BA_splitsing drie wooneenheden_I_N_9_inplanting

BOUWPLAATS
Lintsesteenweg 27/1
2500 Lier
KAD.NR: 3de afdeling sectie F 173b3

INPLANTINGSPLAN 1/500

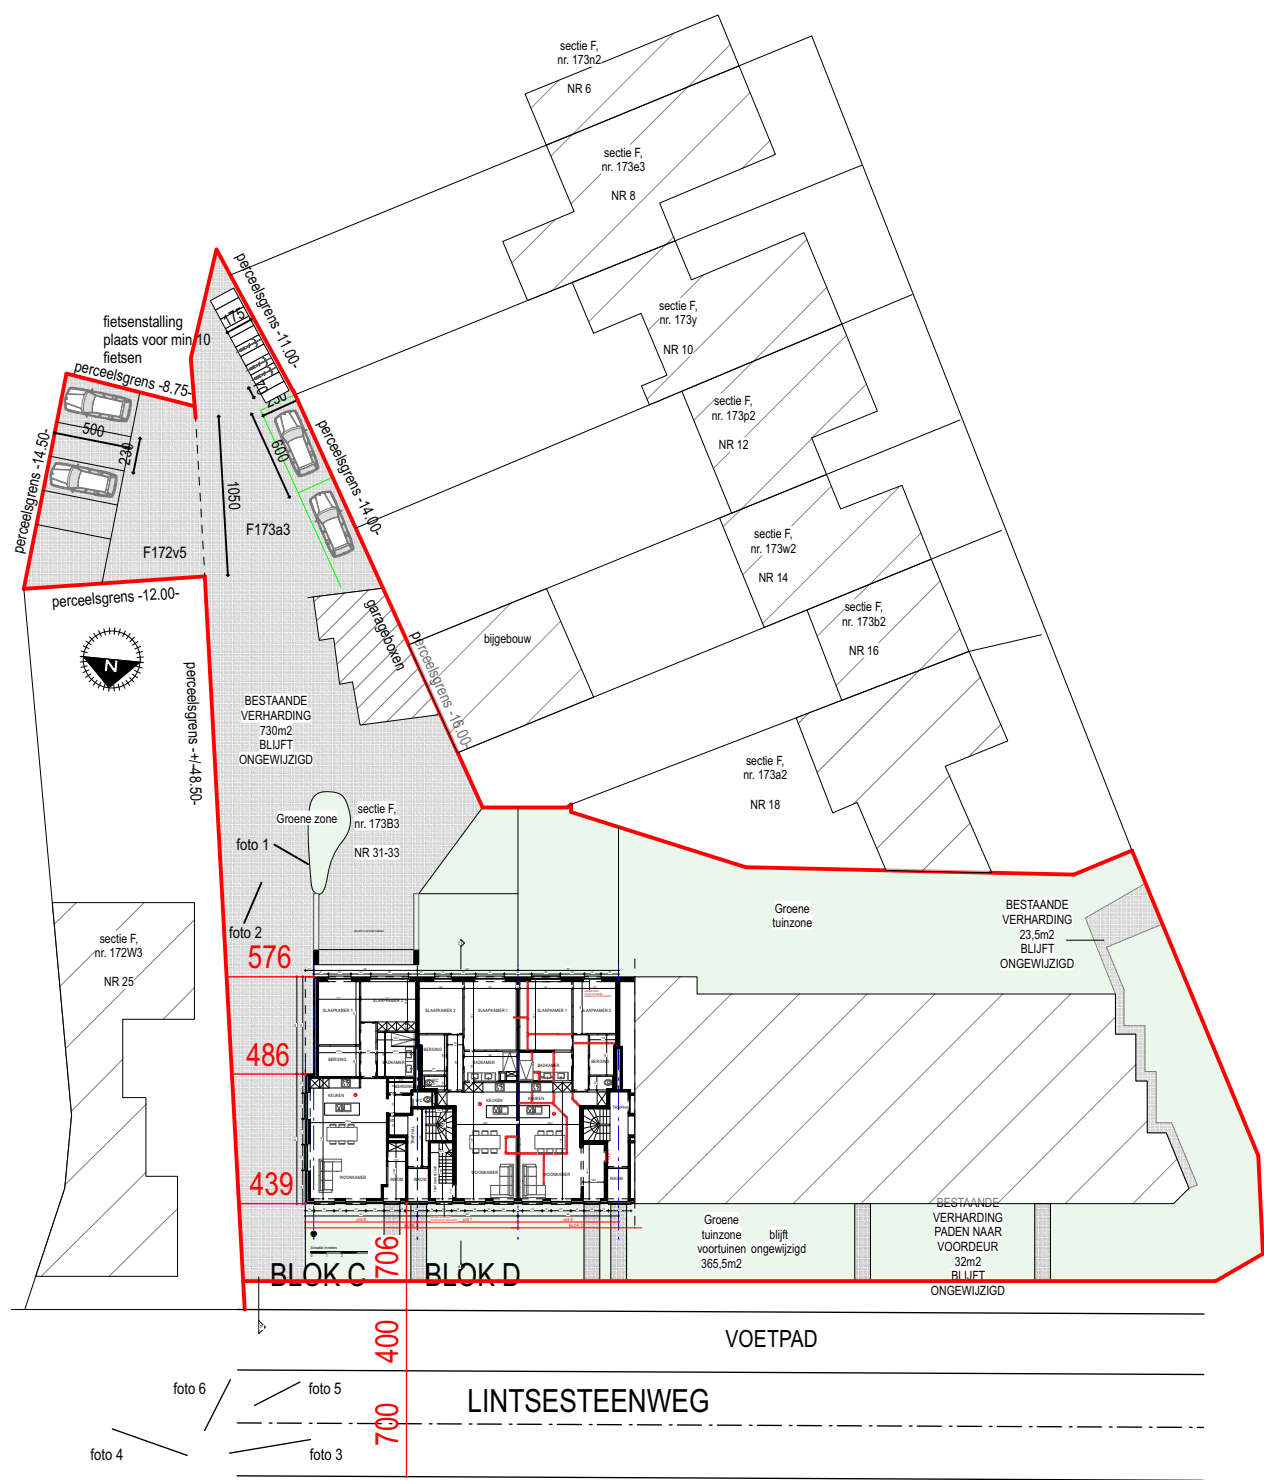
- De aanvraag moet volledig conform de Vlaamse stedenbouwkundige verordening toegankelijkheid worden gerealiseerd.
- De bijgevoegde maatregelen opgelegd in het advies van Brandweerzone Rivierenland (ref. P18039-003/01) van 4 april 2024 strikt na te leven.
- Er dient een buitenruimte voorzien te worden bij elke nieuwe woonentiteit. Een private buitenruimte is minstens 6m² groot en moet bovendien voldoende groot zijn om een tafel en stoelen te kunnen plaatsen voor het aantal bewoners + 2 met voldoende circulatieruimte.
- In overleg met de brandweer dient bekeken te worden of de keldertrap aan de inkom van appartement 2 verwijderd kan worden, zodat een private inkom met minder valgevaar gecreëerd kan worden.
- De badkamers en toiletten dienen voorzien te worden van permanente mechanische ventilatie.
